Technical Bulletin

Moteurs 1.9 JTD Groupe Fiat

REFERENCE GATES:	6PK1835XQ pour réf. OE 55189679 et 71734476
MARQUE:	ALFA ROMEO / FIAT / LANCIA
MODELE:	147, 156, GT, Marea, Marengo, Multipla, Lybra
MOTEUR:	1.9 JTD
CODE MOTEUR:	182B4000, 186A6000, 186A8000, 186A9000, 182B9000, 192A5000, 192B1000, 937A2000, 937A4000, 937A5000, AR32302, AR37101

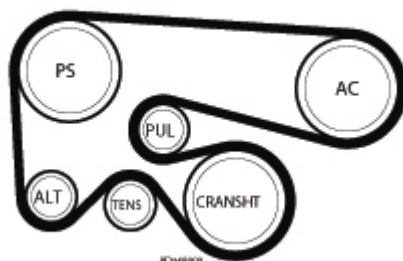
Sur les différents modèles de moteurs 1.9 JTD du Groupe Fiat pour les véhicules équipés d'une climatisation, quelques ajustements ont été apportés à l'entraînement des accessoires.

La longueur de la courroie, le tendeur et les poulies ont subi de petits changements – et pas nécessairement les même pour Alfa, Lancia et Fiat – afin d'en améliorer la performance.

En conséquence, le Groupe Fiat n'offre plus qu'une seule taille de courroie pour cet entraînement:

Ce qui signifie que la courroie 6PK1840 qui était recommandée pour certaines de ces applications ne doit plus être installée sur les 1.9 JTD + climatisation.

La référence Gates Micro-V[®] XF de remplacement est **6PK1835XQ**.
